令和8年3月6日 風力部会資料

# (仮称) 三種五城目風力発電事業

## 環境影響評価準備書

### 補足説明資料

### 13. 工事用車両用の道路について【顧問】【準備書P67、70】

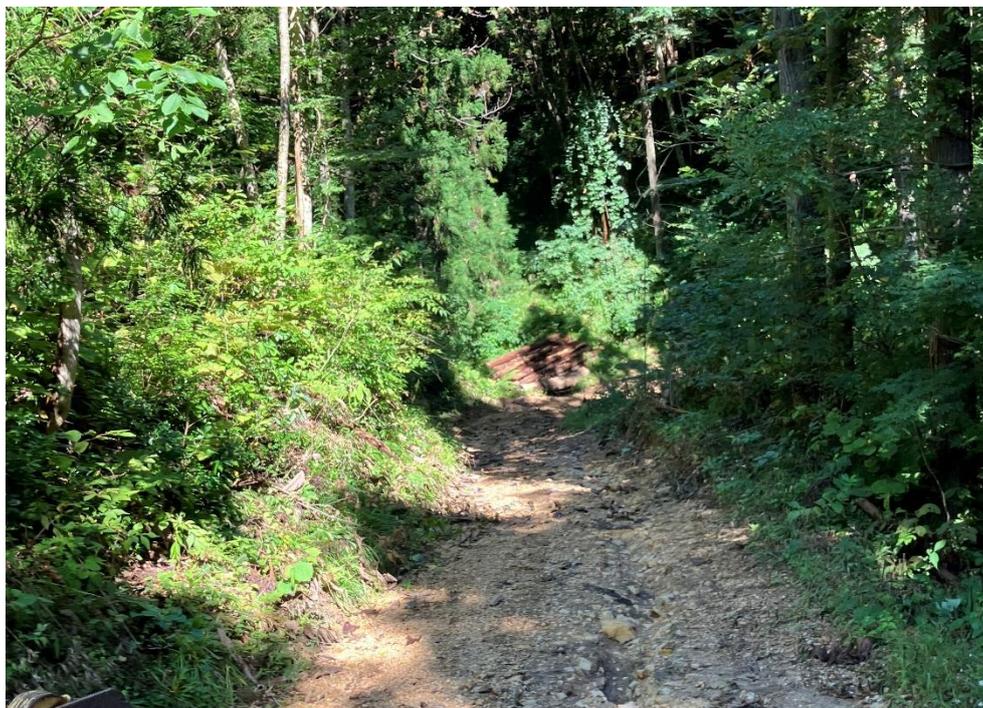
風力発電機等を北側から尾根上の設置場所に輸送するルートとして県道4号と県道37号が交差する地点付近から北西側の谷筋を上がっていき、その先に新設道路を作る(変更区域として)とともに、工事用車両のルートとして北東側から谷筋を上がっていく新設道路を作る(変更区域として)計画とみられます。発電機やブレードの輸送の荷重に耐えるしっかりした道路を北西側に作るのであれば、工事用車両のための道路を別途作らずに、発電機等のためのルートそのまま使用することで自然改変を少なくすることはできないでしょうか。

「既存の作業道」が現状で工事用車両の通行に耐えるレベルに近いものであればそれを使用することに問題ありませんが、苧り分け道程度のものであれば、樹木の大幅な伐採等が生じる可能性があります。現状はどの程度の広さの道でしょうか。

ご指摘のとおり、北西側の道路については、工事用車両の通行も検討しています。また、北東側の道路については、既存の作業道が存在するため、新たな地形の改変を低減しつつ、工事用車両の通行路として活用できると考えています。

既存の作業道の状況は以下のとおりであり、工事用車両の通行のための樹木の伐採は生じますが、新規に作業道をつくるものではないため、伐採量を削減できると考えております。

図 景観調査検討地点

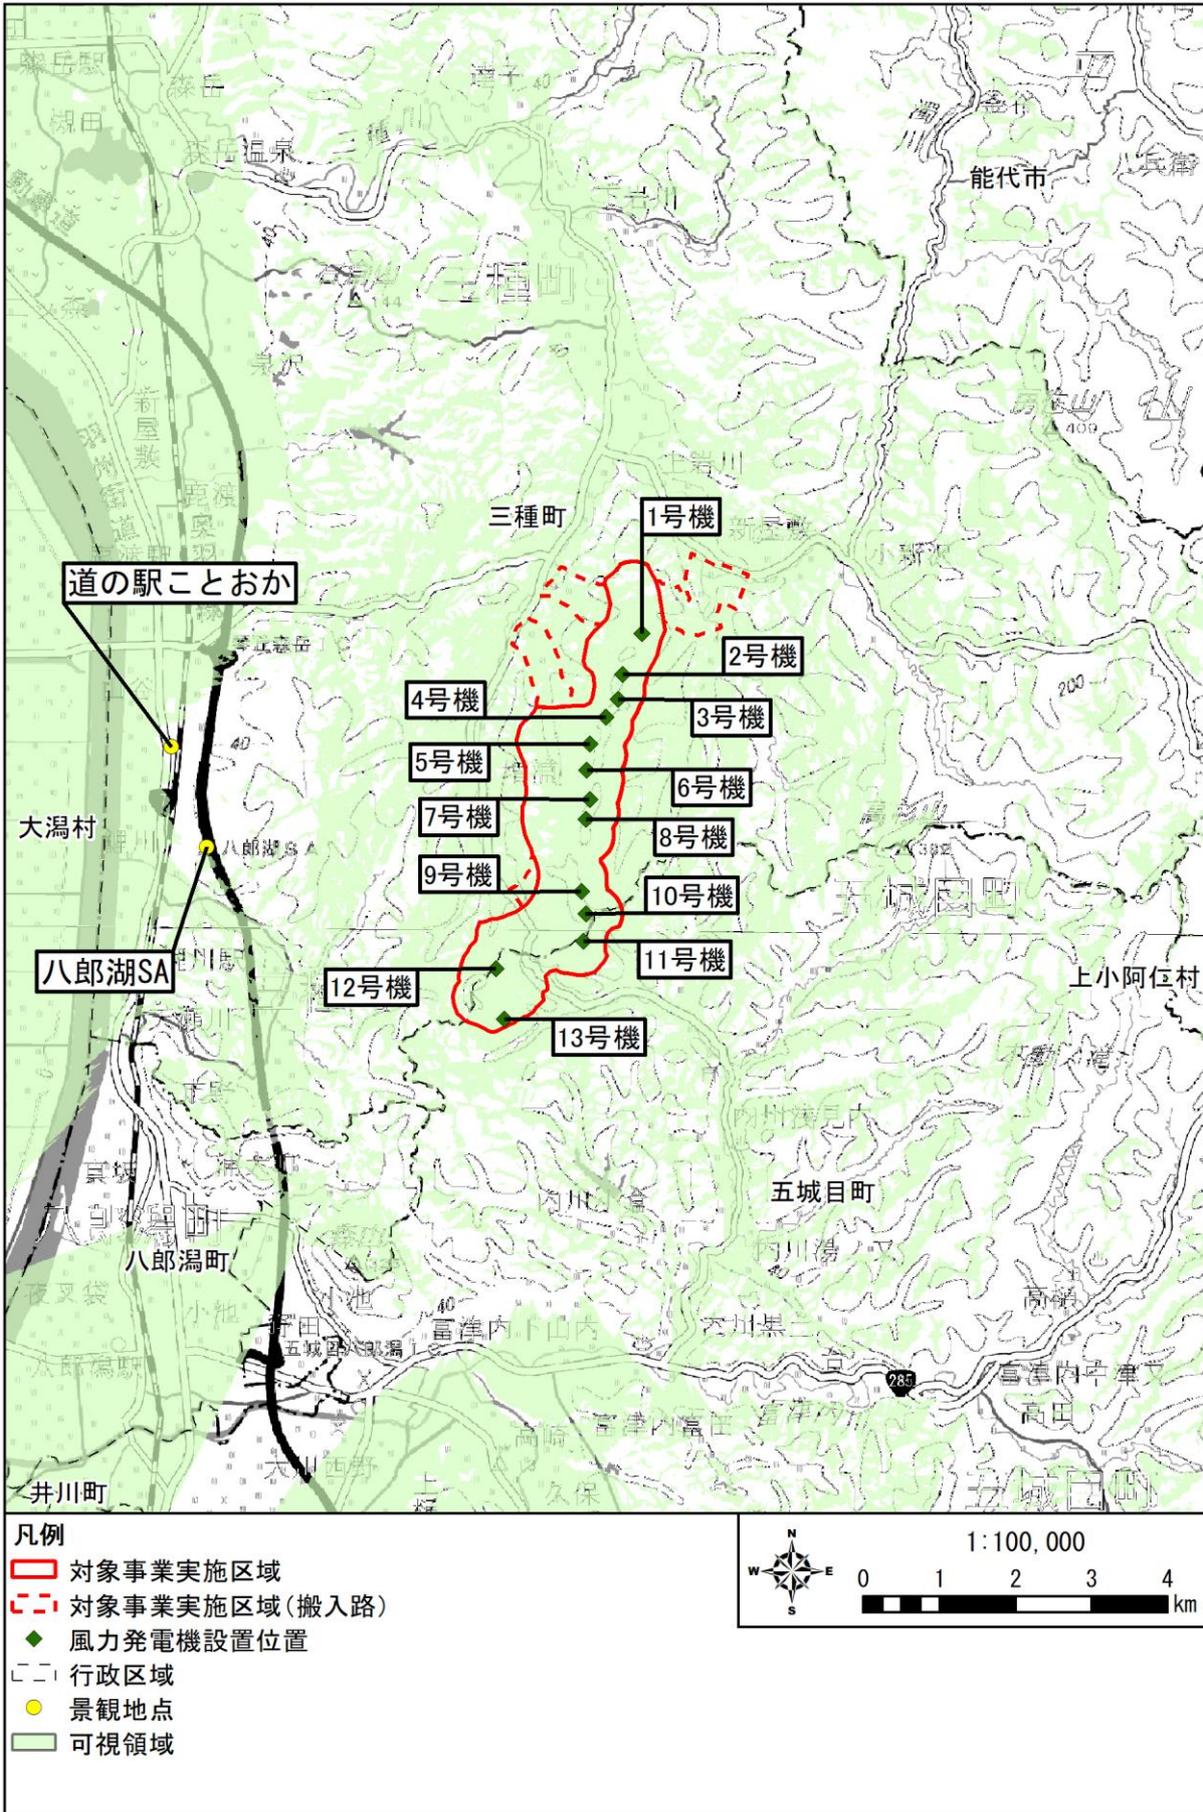
景観の調査地点として、国道7号線および秋田自動車道からの調査地点を加える必要はないでしょうか？国道7号線からは稜線上に並ぶ風車が眺望されるのではないかと思います。

景観調査地点を国道7号線および秋田自動車道に選定しなかった理由について、もう少し説明資料を加えて客観的にご説明ください。他事業では風車の可視領域を地形から解析して、それを景観調査地点に重ねて説明しています。本事業においても、風車の可視領域図を作成した上で、それにもとづく調査地点の選定状況について評価書において記載してください。

国道7号にある「道の駅ことおか」、及び秋田自動車道にある「八郎湖サービスエリア」について、不特定多数の人が利用する施設と考え、主要な眺望点や身近な景観の調査地点として選定するか検討しました。検討した地点と風車の可視領域を重ねた図を以下に示します。検討の結果、両地点とも可視領域の範囲外であること、選定してほしい等の意見が無かったことから景観の調査地点として選定しませんでした。

評価書において、国道7号及び秋田自動車道からの調査地点の選定経緯等について記載します。

図 10.1.10-2 変更区域との重なり (高津森山)

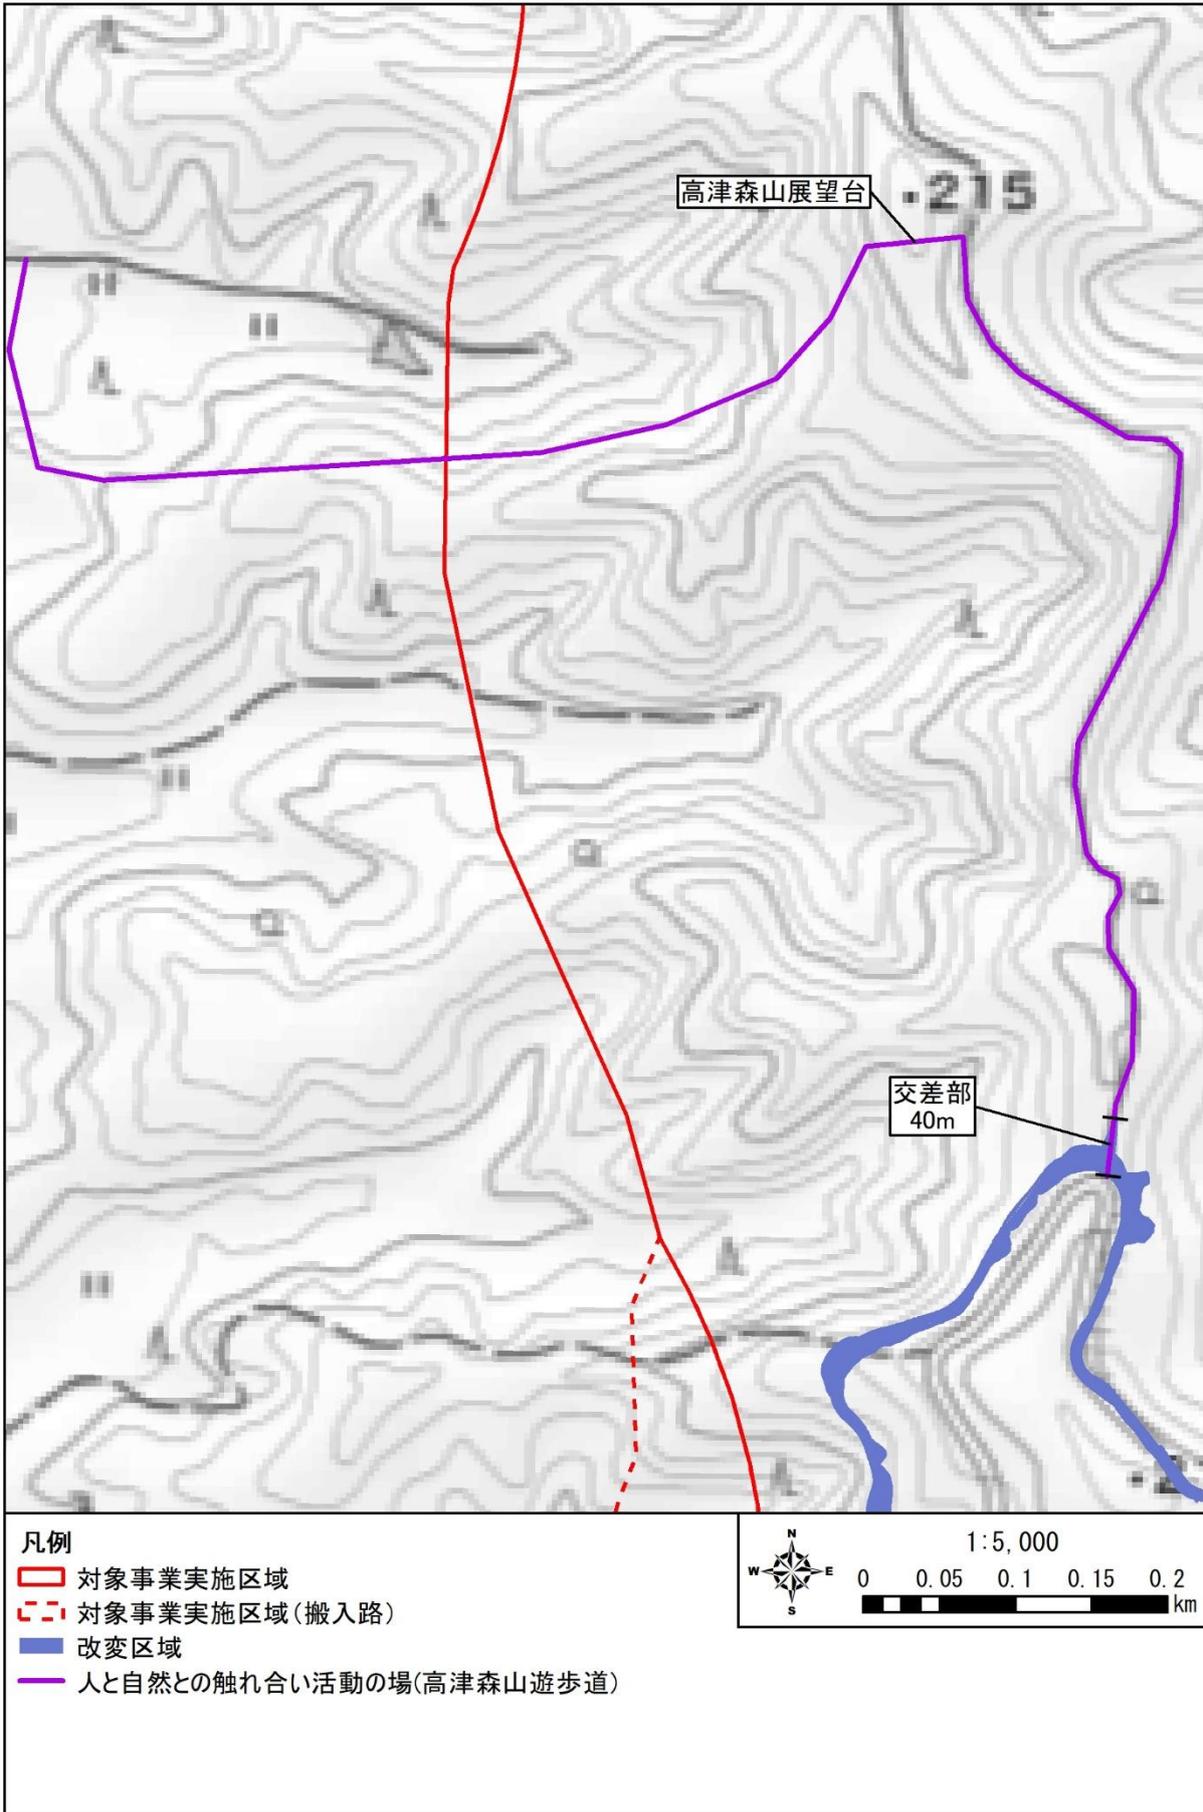
この図だけ見てもどこの地域か不明です。予測地点「高津森山」周辺の地域であることを明記してください。また、改変箇所(遊歩道)との交差点 40m の範囲を図示してください。

図の変更案について、修正後の図もお示しください。

評価書において、図 10.1.10-2 を予測地点「高津森山」周辺の地域であることを分かるように修正します。また、改変箇所(遊歩道)との交差点の範囲を図示します。

以下に、図 10.1.10-2 の変更案を示します。凡例に「高津森山」の名称を追記、及び改変箇所(遊歩道)との交差点の範囲を図示しました。
